改善箇所説明図

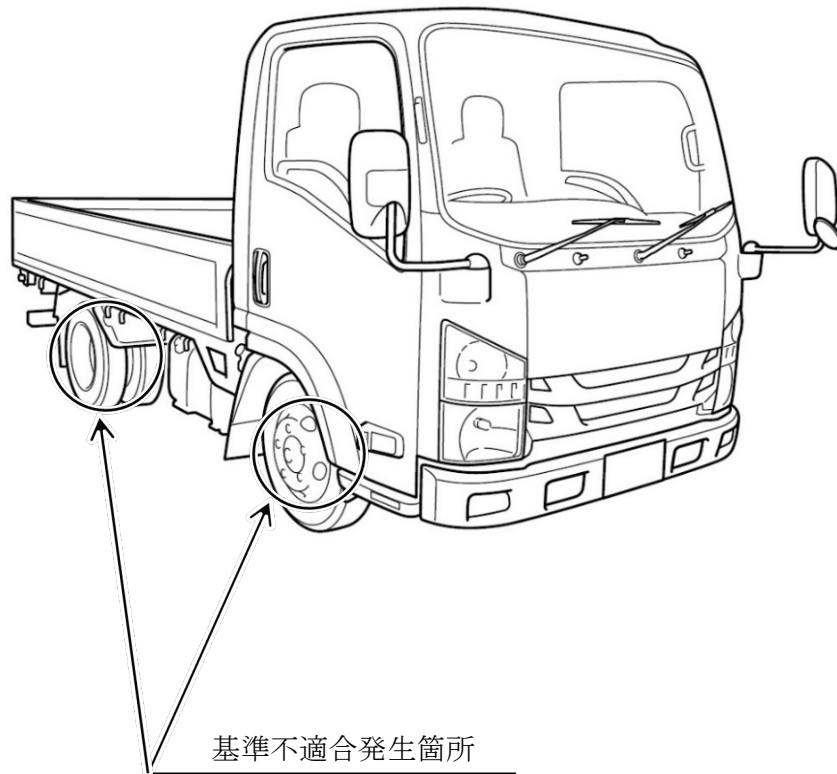
型式指定小型トラックの完成検査において、ブレーキ検査機器の測定精度が不適切なため、道路運送車両の保安基準にかかるブレーキの適合性の確認が適切に行われていなかったおそれがある。

全車両、指定工場にて自動車検査員によるブレーキ制動力に関する再検査を行い、道路運送車両の保安基準にかかる不具合が認められた場合は是正する。

識別：助手席側ドア開口部のシリアルナンバープレート右下に識別シール（桃色）を貼付する。
